**植込型補助人工心臓にかかる
有害事象判定結果等について
(2014年 3月版)**

J-MACS 有害事象判定委員会

図 5-3：プロテクトカバーとコネクタロック

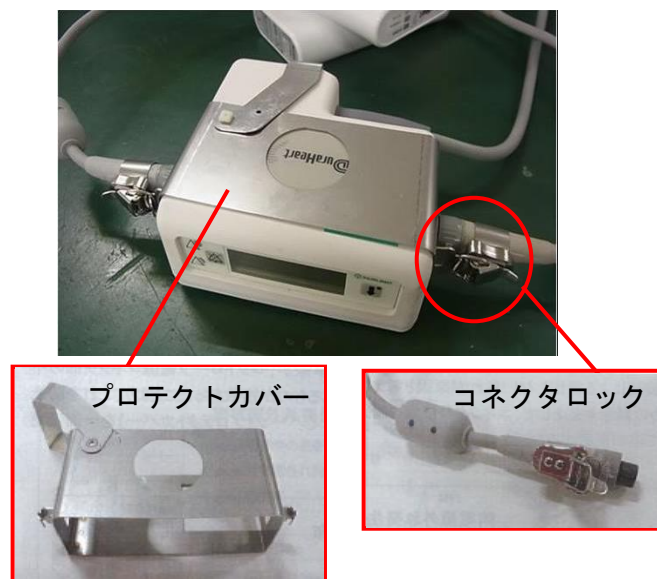
当該事象については、欧州及び国内の治験時においても発生が認められていたことから、承認の際に、両電源喪失に対するリスク低減及び仕様変更について検討するよう指示されていたものであった。また、第 3 回の委員会 (2011 年 9 月 20 日開催) においても、電源の接続はずれを防ぐフェールセーフ、またはフルプルーフ等の構造的な対策 (改良) を検討すべきであるとの指摘を行ったものである。

テルモでは、電源の取扱いに関する教育用冊子作成によるトレーニングの強化、コントローラへの注意ラベルの貼付 (図 5-2) を実施したものの、その後も当該事象が発生したことから、電源の接続外れを防ぐ構造的な対策 (改良) として、図 5-3 のようなプロテクトカバー、コネクタロックを 2012 年 11 月に一部変更承認を取得し、供給している。

図 5-5 : クールシールユニットの構造

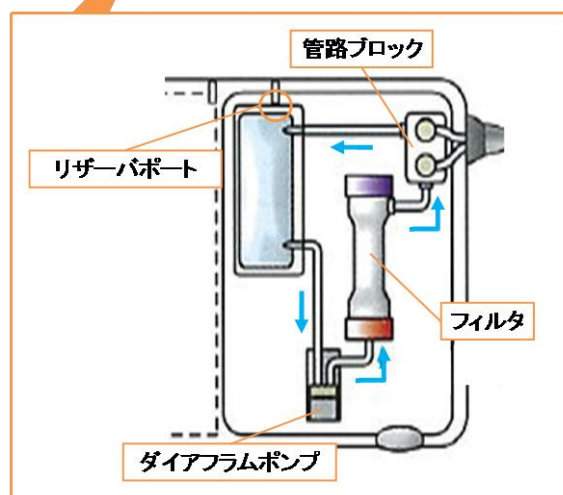
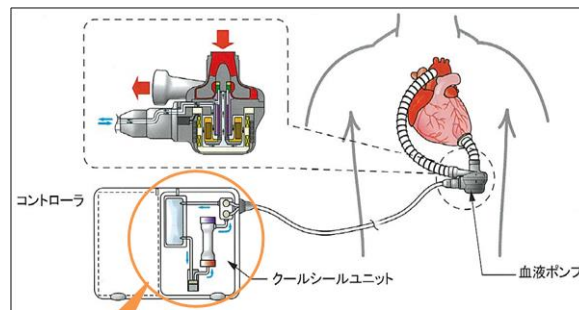
当該事象については 28 件（13 症例）の評価判定を実施しており、クールシールユニット内のフィルタ（図 5-5 参照）入口側の圧力（FPin 圧力）が上昇し、予定外にクールシールユニットの交換が必要となったものである。クールシールユニットの定期交換は 3 ヶ月毎であるが、28 件全て定期交換より早期に発生したものであった。

フィルタを分析した結果、フィルタには血漿成分中のたんぱく質、脂質が確認されており、血液中の血漿成分が血液ポンプの摺動部分からクールシール液流路側にしみ込み、フィルタが目詰まりしたために FPin 圧力が上昇したとのことであった。初期の膜間差圧（FPin 圧力－FPout 圧力）が大きい中空糸では血漿成分を補足しやすく、フィルタの早期目詰まりとなっていたとのことであり、2012 年 12 月版報告書において、サンメディカルでは、クールシールユニットのフィルタとして適切な性能となるよう、対策を検討しているところと報告したが、その後、3 ヶ月間使用可能なフィルタとなるよう仕様範囲内でのフィルタの変更を実施したとのことである。

図 5-7 : リザーバポートと採液ポートの位置

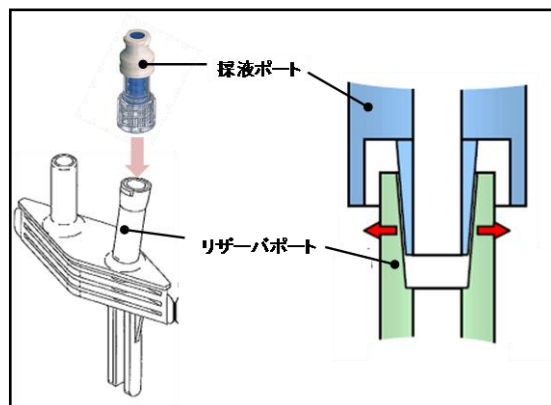
当該クールシールユニットを分析した結果、リザーバポートに亀裂が生じたために水漏れが発生したことが判明した。リザーバポートは、クールシール液を貯留するリザーバと採液ポートを接続する部品であり、リザーバポートの内側に採液ポートが挿入されるが、内側に挿入された採液ポートから外側のリザーバポートに向けて継続的に力がかかったことで亀裂が生じたものと推察されている（図 5-7 参照）。

これまでの同様事例の発生を受け、サンメディカルでは、採液ポートとリザーバポートの間に接着剤を塗布する対策を実施していたが、3件中2件がこの対策後に発生したものであった。対策後にも2件発生したことを受け、サンメディカルでは、採液ポートをリザーバポートへ接続する際の締め付けトルクの見直し、接着剤の塗布範囲の拡大、樹脂製ホースクリップによる補強（図 5-8 参照）を追加で実施したとのことである。

図 5-9 : 溶着が剥離したバッテリーコネクタ L 字部

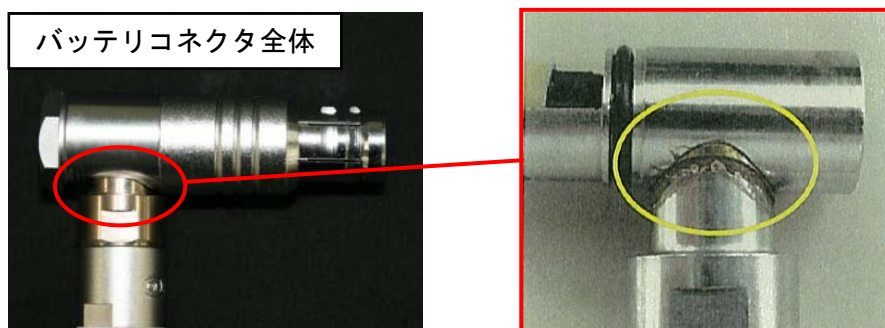
ネクタの L 字接合部が剥離し（図 5-9）、ぐらつきが認められたため、バッテリーが交換されたものである。

当該事象は日常操作での繰り返し負荷によるとのことであるが、破損までのバッテリー使用期間が通常のバッテリー交換よりも早期であることから、「判定Ⅱ」とした。また、事務局を通じ、サンメディカルに対して、対策後のバッテリーが供給されているにもかかわらず、対策前のバッテリーが使用されている限り、今後とも当該事象の発生が予想されることから、対策前のバッテリーを予備的な使用にする等の対策が実施できないか、指摘を行った。（第 8 回委員会（2013 年 4 月 9 日開催））

当該事象の発生を受け、サンメディカルでは、バッテリーコネクタの L 字部の接合方法を溶着から組み込みに変更し、繰り返しの負荷に対して破損し難い構造とする対策を実施し、新たに供給を開始したとのことである。

これに対して、サンメディカルより、当該事象の発生を防止するため、バッテリーの取扱いに関する注意喚起を行っており、また、当該事象が発生した場合であっても、予備のバッテリーを携帯していることから安全に対応可能であり、バッテリー消耗等による対策後のバッテリーへの交換、及び C02 シリーズのコントローラへの切り換え促進することで対応するとの回答があった。

図 5-10 : バッテリーのコネクタ部

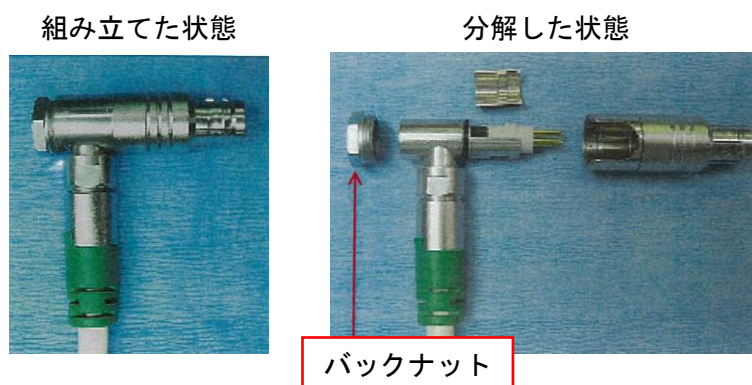
当該バッテリーは、バックナット (図 5-10 参照) が外れ、コネクタ部が分解された状態でサンメディカルへ返却されたとのことであったが、分析の結果、バックナットには緩み防止剤が塗布されていたことが確認されたことから、自然に緩むとは考え難く、使用者がバックナットを緩めた可能性が推察されるとのことであった。

当該事象は、使用者による取扱い上のエラーと推察されるものの、取扱い状況の詳細が不明であることから、装置そのものに起因すると考え、「判定Ⅱ」とした。
